**REVISION DEL FUNCIONAMIENTO HIDRAULICO DEL DRENAJE
MENOR**

PROYECTO : "MODERNIZACIÓN DE AV. CARLOS SANSORES PEREZ"
CARRETERA : CD. DEL CARMEN - CAMPECHE
TRAMO : PUNTA XEN - CHAMPOTON
KMS. : DEL 138+400 AL 140+600
ORIGEN : CD. DEL CARMEN, CAMP.

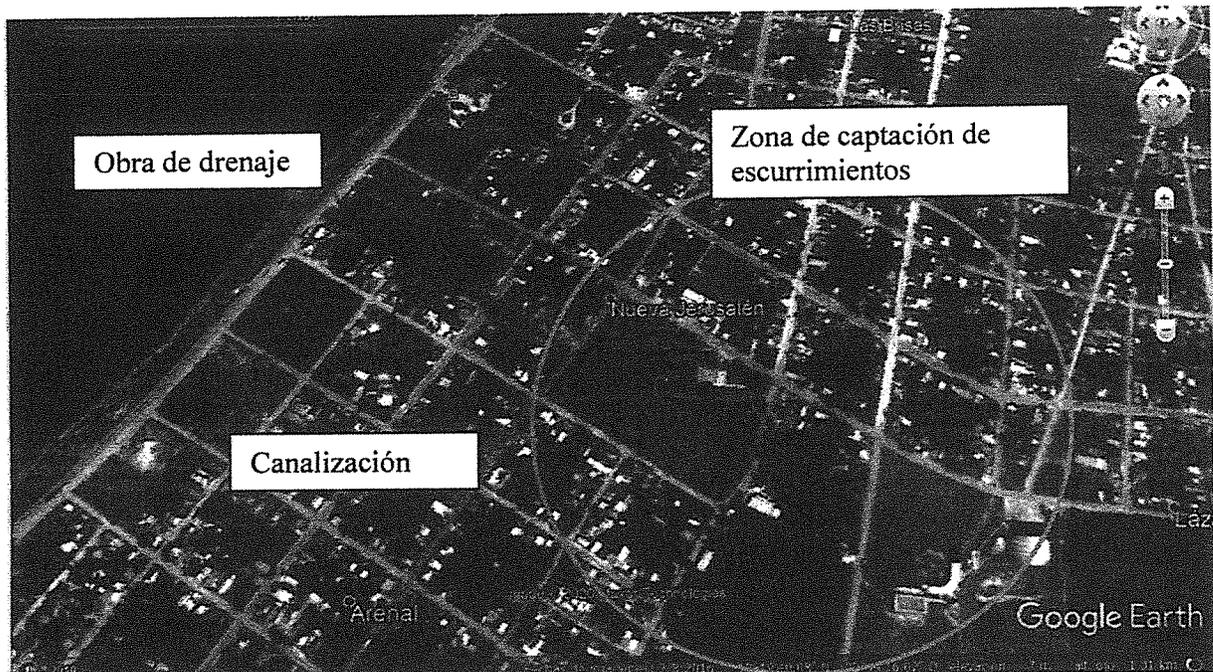
La obra actual será revisada desde el punto de vista hidráulico, y su ubicación geográfica se puede apreciar en la siguiente imagen e informe fotográfico.

Se revisó desde el punto de vista hidráulico, haciendo transitar el gasto de diseño hidrológico de 12.94 m³/s, aplicando la ecuación de Manning y se obtuvo que las características geométricas de 4.10 x 1.50 m de la losa de concreto ubicada en el km : 139+170 es adecuada para drenar el gasto de diseño. Por lo que solamente se deberá ampliar transversalmente al camino de acuerdo a las dimensiones de la ampliación de la carretera de proyecto en el sitio. Esta obra trabajara con una velocidad bajo la misma de 2.28 m/s.

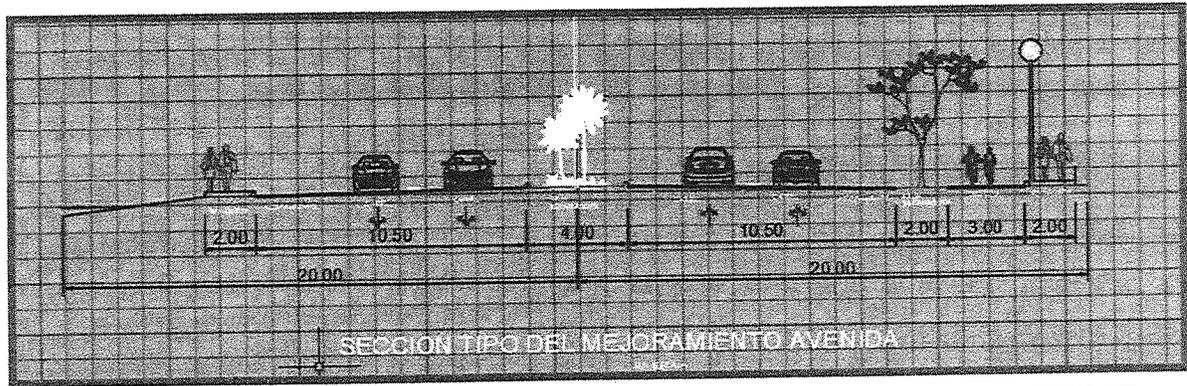
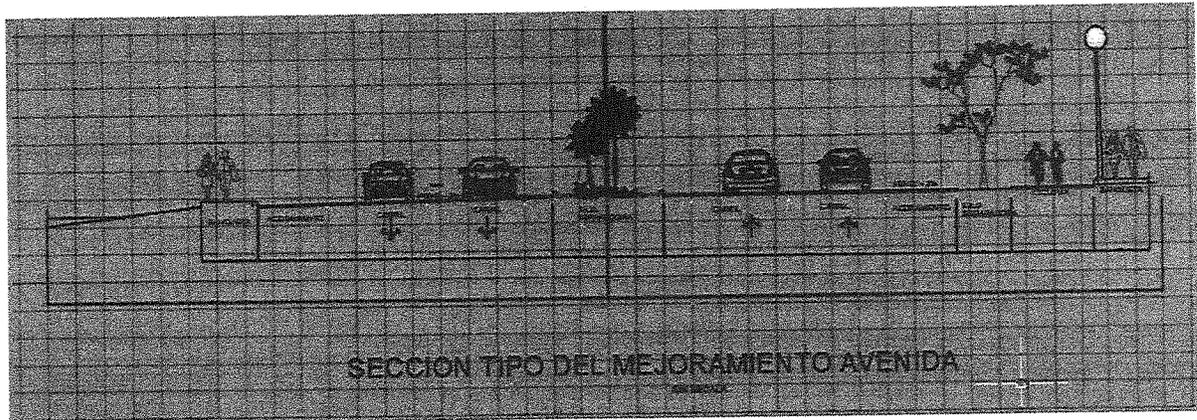
Como se comentó en su momento la carretera actual la rasante existente coincide en varios sitios con el nivel del terreno aledaño al camino, provocando la acumulación de tirantes de agua que incluso abarca un carril del camino actual. Es por eso que se deberá tomar en cuenta esta situación del problema de drenaje existente.

Para este caso cuando se proyecte la ampliación transversal de la carretera se procurará que rasante de proyecto tenga como mínimo 40 cm, respecto del hombro derecho del camino y el nivel del terreno actual, principalmente en el carril derecho de la carretera según el sentido del cadenamamiento. Con lo que se evitará afectaciones sobre el camino y procurar en la medida de lo posible encauzar los escurrimientos hacia la obra existente rastreando el terreno natural adyacente al propio camino de proyecto.

Otra medida, o alternativa para garantizar el desalojo oportuno de los escurrimientos que se concentre sobre la rasante de proyecto y camino ampliado es la de modificar el bombeo transversal hacia un solo lado del camino. Ver croquis siguiente. Lo que permitirá que las aguas captadas se condujeran libremente hacia el lado izquierdo de la carretera y se depositen sobre el terreno natural adyacente entre la franja costera y el camino. Para esto se deberá realizar sangrías sobre el camellón central del camino de proyecto. Como se indican en las imágenes siguientes.

BOMBEO TRANSVERSAL DE PROYECTO: CARRIL DERECHO E IZQUIERDO: -2 %

BOMBEO TRANSVERSAL DE PROPUESTO DE ACUERDO A ESTUDIO DE DRENAJE: CARRIL DERECHO: +2% Y IZQUIERDO: -2 %
